Betreft: Stukken ter beoordeling inzake bouw
500 woningen, Nieuwe
Dukenburgseweg 21 Nijmegen
Zaaknummer: Z2023-00000183
Externe W.Z22.107849.02
referentie
Bijlage(n) 5

Bijlage 1 Inhoudelijke reactie “Memo risicoanalyse brandveiligheid NDW21 3-13”

**Bijlage 5 Advies Brandweer Gelderland-Zuid, d.d. 22 november 2023,
zaaknummer W.Z22.107849.02**

Onze beoordeling van de motivatie gelijkwaardigheid "memo gelijkwaardigheid ventilatiesysteem NDW21", welke we hebben ontvangen op 20-11-2023. Het gaat in deze om te beoordelen of het systeem de weerstand op rook en brand gelijkwaardig is, als beoogd met het Bouwbesluit 2012.

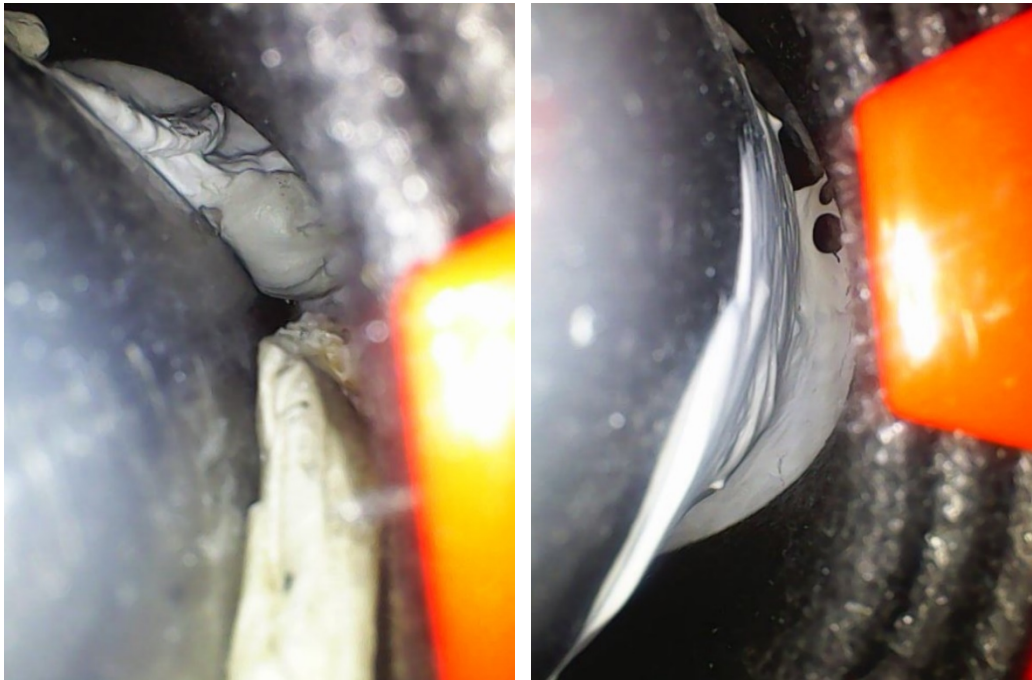
1. De bluswatervoorziening, zoals aangelegd is niet akkoord. Hier is ook in tegenstelling tot wat is gesteld geen akkoord op gegeven door VRGZ.

Toelichting: Op 25 augustus 2021 heeft een collega bij ons team Operationele Informatie Voorziening per mail het verzoek gekregen vanuit Vitens om de positie van vier brandkranen te beoordelen. Bijgevoegd was een tekening met kenmerk 2021-1900039041-01, van 23-08-2021. Op 30 augustus 2021 heeft ons team Operationele informatie Voorziening per mail aan Vitens laten weten dat de voorgestelde posities akkoord waren. Deze tekening komt echter niet overeen met de werkelijke situering en terreinrichting als later is vergund.

Op 2 januari is positief geadviseerd op de tekening die ook zo opgenomen is in vergunde situatie, nadat deze aangepast is, omdat de locaties niet voldeden. Zie hiervoor referentie 2022-005305, d.d. 2 januari 2023. Er is onterecht uitgegaan van een situatie die nooit gerealiseerd is qua ligging van de gebouwen en terreinrichting.

Met de huidige uitvoering wordt de brandweer onvoldoende gefaciliteerd om een redding te doen op door brand bedreigde personen.

Casus

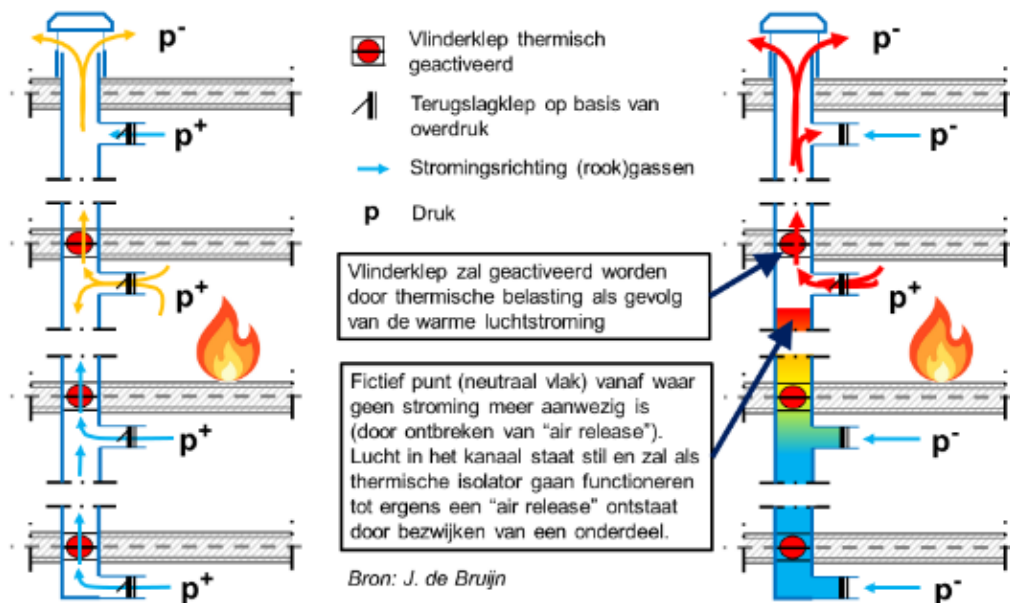
Voor de bouw van meerdere woningen is voorzien in een ventilatieprincipe met een natuurlijke luchttoevoer via de buitengevel en mechanische luchtafvoer met een mechanische ventilatie per woning. Tussen de woningen moet een weerstand tegen branddoorslag aanwezig zijn van 60 minuten volgens de NEN 6068: 2020, als bedoeld met artikel 2.84, lid 1, van het Bouwbesluit 2012. Op grond van artikel 2.94a (en formeel ook 2.84b) moet tussen de woningen een weerstand tegen rookdoorgang aanwezig zijn van R200, volgens de NEN 6075: 2020. De bouwer maakt geen gebruik van de oplossingrichting, als voorgeschreven in § 6.3.3 van de NEN 6075: 2020. In plaats van een rookmelder die de brand- en rookklep aanstuurt wordt gelijkwaardigheid gemotiveerd voor het prestatie-voorschrift, artikel 2.94a van het Bouwbesluit 2012. Hierbij is het uitgangspunt dat er per woning een terugslagklep (Geba, KRS-M) is geplaatst. Ter plaatse van de verdiepingsvloer is een brandklep (Trox, FKRS-EU) geplaatst, welke geactiveerd wordt door middel van een smeltlood. Voor de motivering is verwezen naar het bijgevoegde rapport van Peutz (C 2163-2-RA-002 van 21 oktober 2022).
